関西電力(株)大飯発電所3号機及び4号機 の現状評価について

平成25年7月30日

原子力規制庁
地域原子力規制統括管理官(若狭担当)

(図1)大飯発電所周辺の耐震設計上考慮する活断層の位置

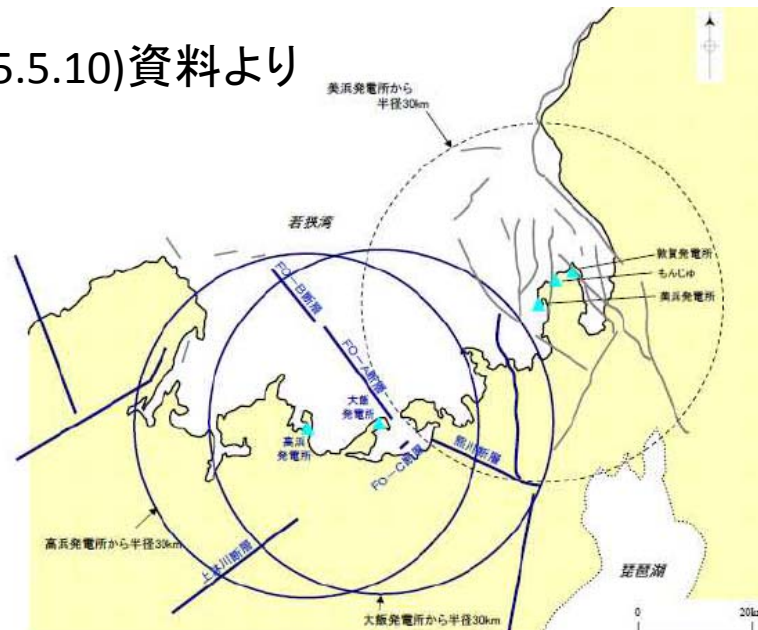
《敷地周辺の熊川断層とFo-A～Fo-B断層との連動について》

震源断層と大飯発電所との距離が近いため、地震動の斜め入射による影響など、不確かさを考慮した評価が必要な旨を指摘

⇒ 関西電力は不確かさを考慮した3連動地震動の評価を実施し、「耐震バックチェック」で用いた3連動地震動と概ね同等であることを確認

三次元地下構造調査の概念(第4回検討会(25.5.10)資料より)

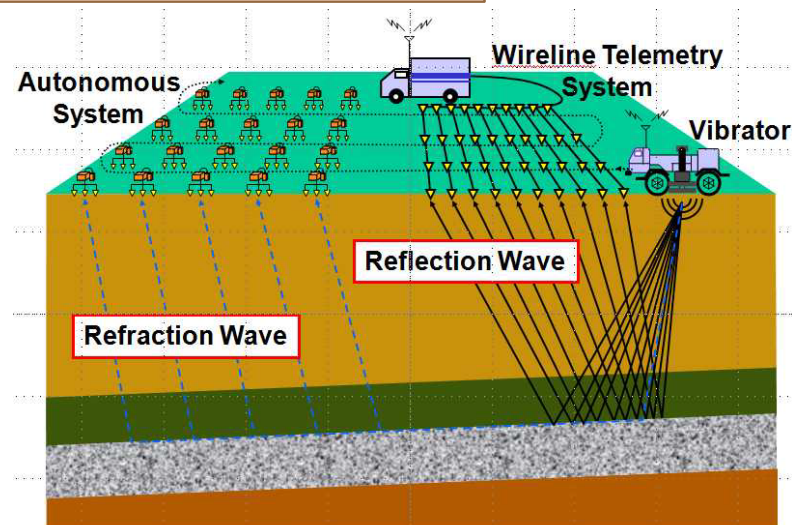
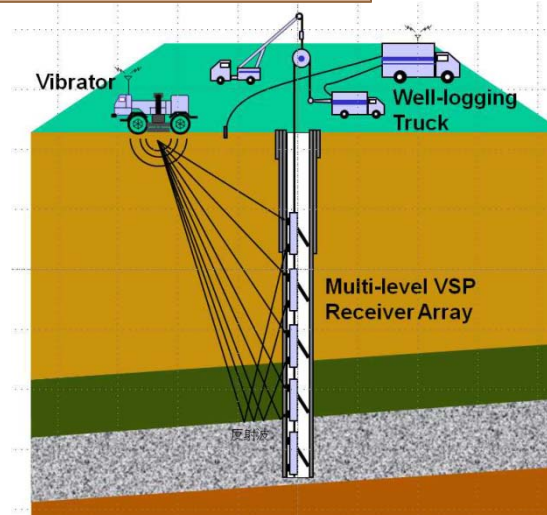
《敷地の地下構造の把握について》

現時点においては、地震観測記録が不足しているなど、新規制基準に照らして地下構造を詳細に把握できているとは言いがたいため、敷地内で常時微動観測を求めた。

⇒ 関西電力は、測定方法を工夫し、水平アレー観測等を組み合わせた地下構造の三次元的把握の実施と地震観測を強化する予定
